卧室侧窗、走廊端窗与门位协调

二层8间卧室侧窗补齐；保留4处走廊外端窗；6处指定走廊窗封闭，4处私用卫浴门保留。

全屋窗与新门洞

结构结论：具备深化路径，尚不能放行施工

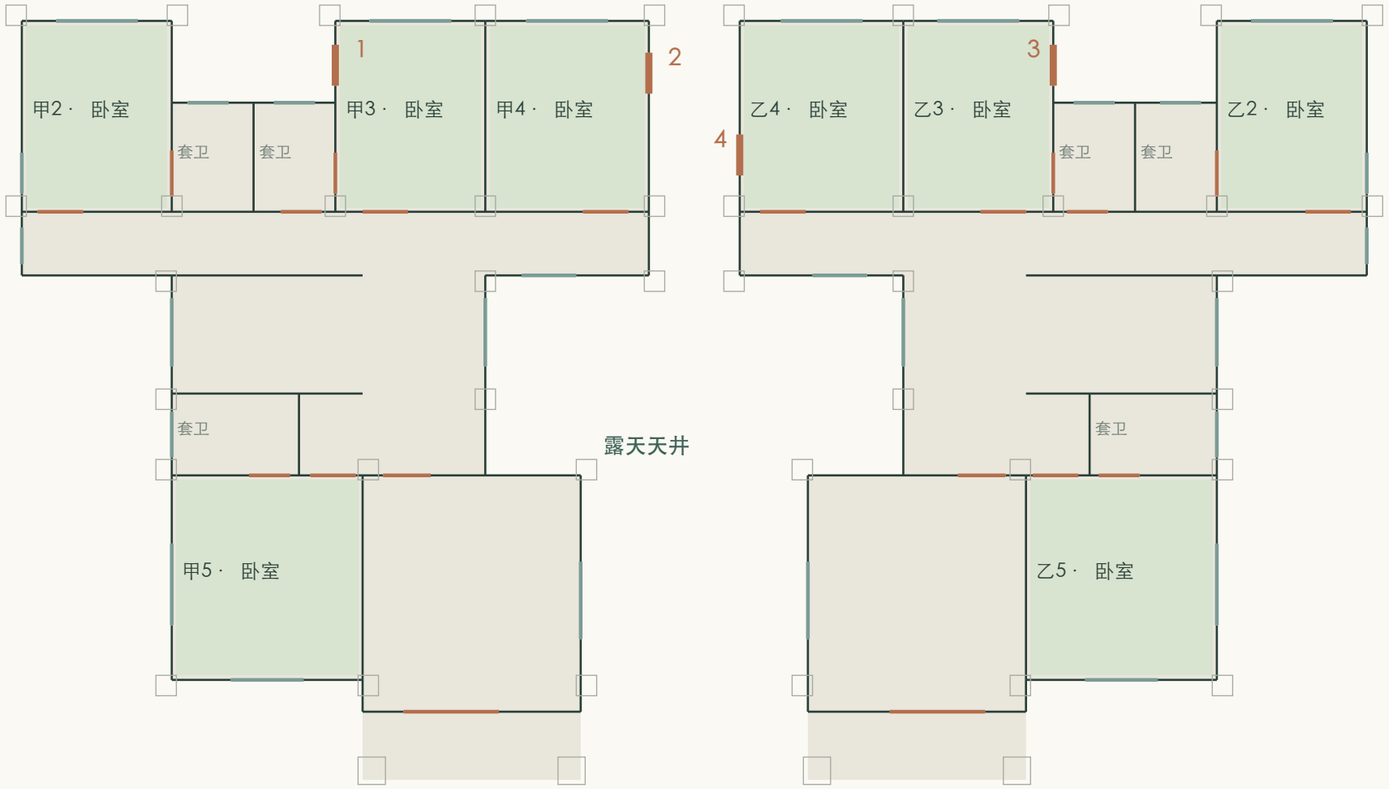
主窗采用大面固定玻璃加0.45米窄开启扇；窄辅助窗采用单扇开启，不再切成两片很小的玻璃。窗高、窗台及开启构造仍为方案值。

原有4处，本轮补4处。卧室数量、床位、14处卫浴与楼梯位置均保留。

朝后部采光凹口，改为0.90×1.60米窄高窗，与甲2、乙2同尺度；保留遮视玻璃。

朝天井，侧窗统一为0.90×1.60米，窗中心保留，两户错位并遮视。

前卧室保留南窗和1.80米侧窗；外角卧室保留0.90米宽、1.60米高窄侧窗。大窗统一固定加窄开启扇。

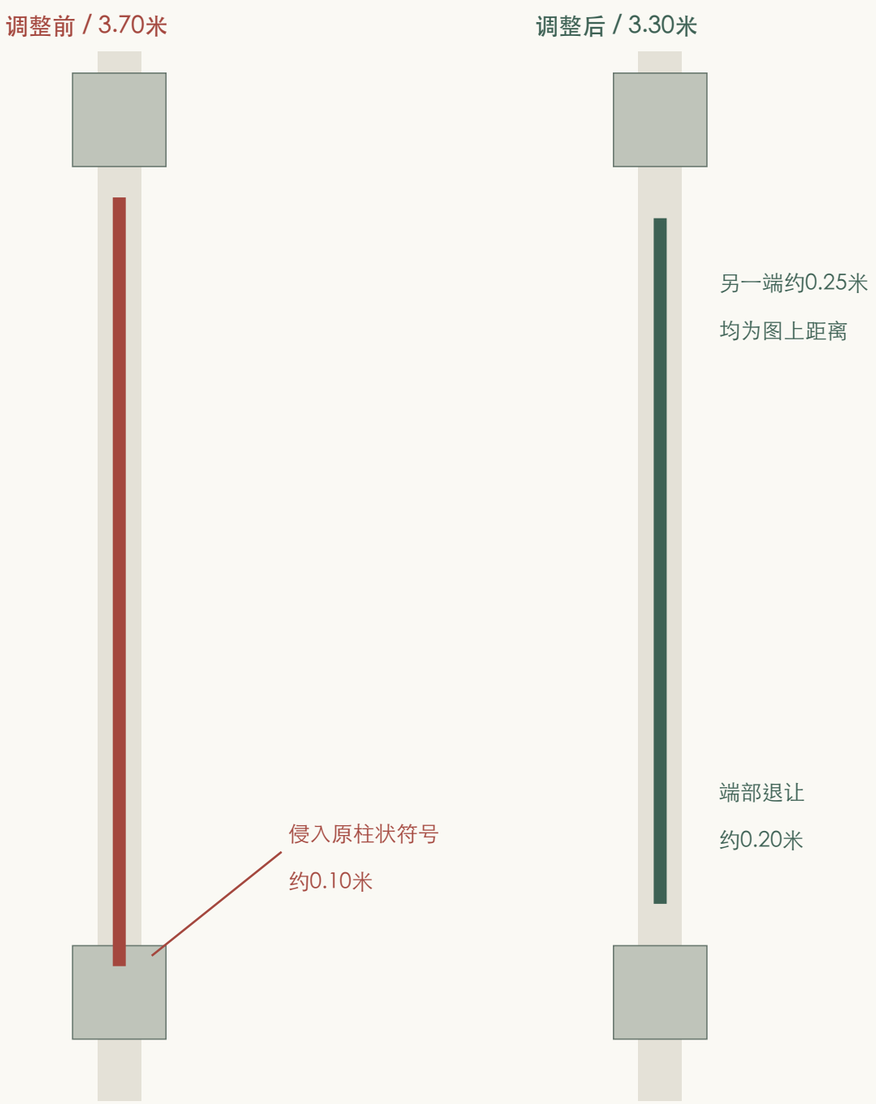
全屋40组组合窗、44处单扇开启窗（含4处走廊端窗）。新卫浴门与卧室入口已纳入洞口及柱位几何核对。

洞口避让：原24处投影重叠，调整后0处

已与原始PDF提取的非低矮柱状符号逐一叠合；20毫米为模型筛查容差，不是规范允许值。

现有部分洞口紧邻柱状符号，需进一步核对窗框锚固、柱边填充与施工公差。0.15米仅为内部协调提醒，不是法定最小墙垛宽度。

“0处投影重叠”只代表当前几何筛查结果，不能证明梁、柱、墙、楼板或基础满足承载和抗震要求。

结构体系未获确认；没有梁柱配筋、楼板与基础图，也未获得地勘和设防参数，因此不出承载力合格结论。

不能直接按当前多窗模型照砌。应重新核定纵横承重墙、墙垛、洞口对齐、圈梁、构造柱和抗震承载；大开口上方有二、三层墙体时尤其关键。

两侧开口上方仍有二、三层房间和屋面，必须明确上部荷载经梁、柱传至基础的路径。模型门头墙带不代表已定梁高或配筋。

宽3.70改3.30米，避开端部柱状符号

宽0.70改0.45米，保留中部隔断落点

仍宽1.00米，沿墙平移0.10米

仍宽0.90米，平移0.18米；洁具随之转位

前口平移，后口收至1.45米；电视靠1.70米实墙

宽1.40改1.20米，主通行带保留

保持宽1.00米，沿墙平移0.25米

保持宽1.05米，沿墙平移0.15米
